Réf. DPC : (corr. : C. Leclercq)  
Réf. DU : 18/pfu/660930 (corr. : S. Buelinckx)  
Réf. CRMS : AA/WSL20127- WSL20041\_632\_lameme\_avis\_DU  
Annexe : 1 dossier

Bruxelles, le 23 janvier 2019

**Objet** : WOLUWE-ST-LAMBERT. Avenue Emmanuel Mounier.  
Demande de permis portant sur la construction de 2 nouveaux instituts médicaux pour les  
Cliniques universitaires Saint-Luc : les Instituts Roi Albert II et de Psychiatrie Intégrée  
▪ **Avis de la CRMS**

A gauche, l'emprise de classement (en rouge) et zone de protection (en bleu) proposée par la CRMS  
A droite, l'emprise de sauvegarde retenue par le GRBC

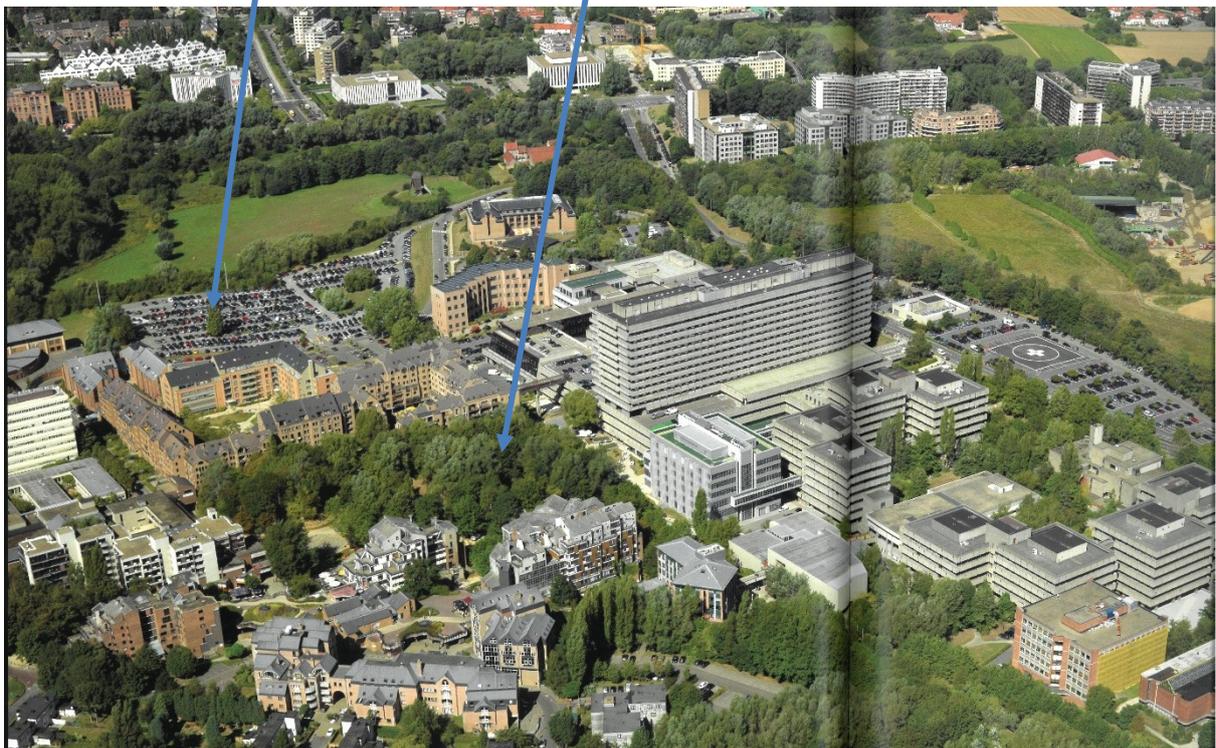
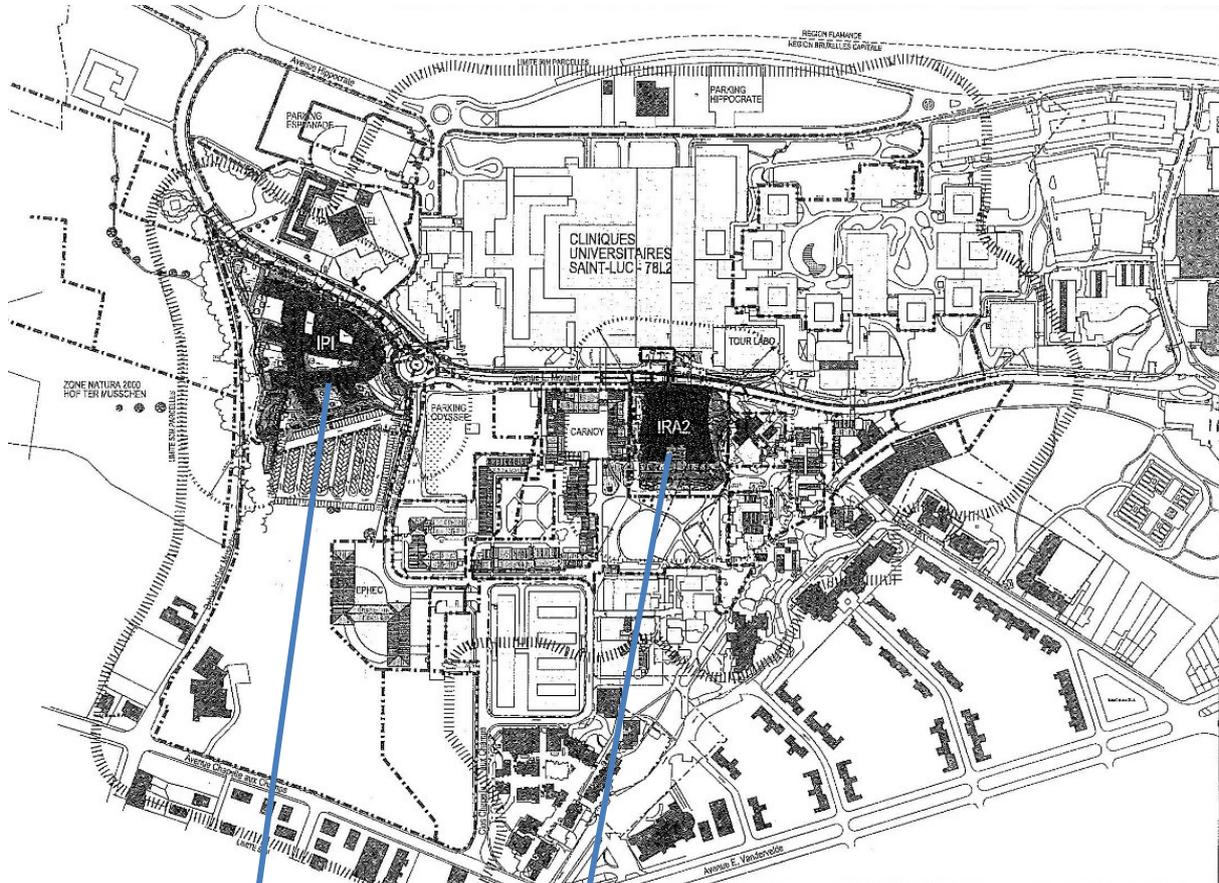
Le site de la Mémé proposé au classement était délimité par le pourtour rouge sur le plan ci-dessous, le pourtour bleu formant la zone de protection. Le site comprend différents espaces publics et cheminements, espaces verts comme le Parc des Buttes ainsi que plusieurs bâtiments emblématiques tels que la maison médicale (la Mémé), la mairie et l'école Chapelle-aux-Champs, le restaurant universitaire, le bâtiment œcuménique, la station de métro Alma et ses abords, le patio et le petit restaurant.

Le Gouvernement, dans son arrêté du 15/11/2018, a arrêté une entame de protection sous forme de sauvegarde, et non de classement tel que proposé par la CRMS. Contrairement au classement, un périmètre de sauvegarde ne s'accompagne pas d'un périmètre de protection. Le Gouvernement a également revu et redessiné le périmètre de protection à la baisse en excluant le terrain de la Butte sur lequel se développait un projet de construction de l'Institut Roi Albert II (IRA II), dédié aux activités en cancérologie et en hématologie des Cliniques Universitaires Saint-Luc.

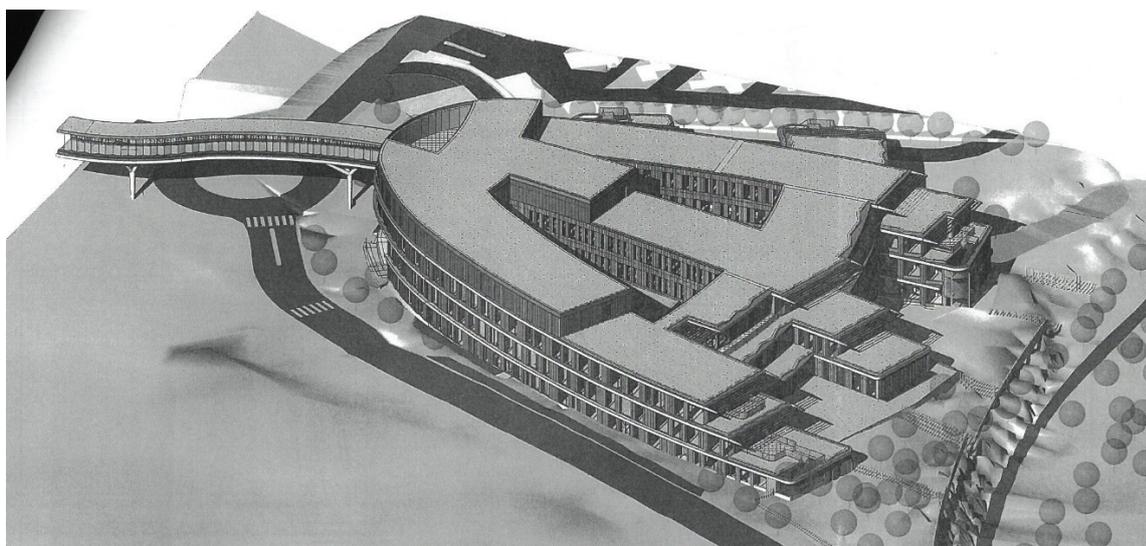
La CRMS est défavorable à l'implantation du bâtiment IRA II sur l'espace de la Butte. Elle regrette que le Master Plan qui a conduit aux décisions d'implantation des différents bâtiments n'ait pas intégré la haute valeur patrimoniale du site de Lucien & Simone Kroll et le nécessaire maintien d'un espace vert au cœur de la cité universitaire. Par ailleurs, il est impossible d'intégrer le programme souhaité sans proposer un gabarit hors échelle à cet endroit du site. La question de l'adéquation d'une mixité de fonctions entre cité universitaire et bâtiment à destination de malades du cancer a également été soulevée par l'assemblée. N'est-il pas difficile de faire cohabiter l'utilisation du site pour la vie estudiantine et de préserver le calme et l'intimité nécessaire à la cour pédiatrique ?

Le bâtiment de l'IRA II et son programme sont particulièrement hors échelle par rapport au contexte urbain et dévalorisants pour le site dont la valeur patrimoniale est remarquable et internationalement reconnue. Dans ces conditions et considérant la décision du GRBC d'exclure le Parc des Buttes de la protection, la CRMS demande, au minimum, de revoir le projet pour en minimiser l'impact au niveau des gabarits, de l'écriture architecturale et du traitement paysager en vue d'une meilleure intégration au contexte urbanistique et patrimonial. En outre, le cheminement des entrées apparaît peu abouti, et ne tire pas parti de la typologie des cheminements paysagers de l'œuvre de Kroll. Pour accéder à l'entrée principale, depuis le métro, il faut cheminer entre l'IRA II et les bâtiments qui bordent la place Carnoy tandis que la géométrie de l'IRA II conduit intuitivement dans le creux du U.
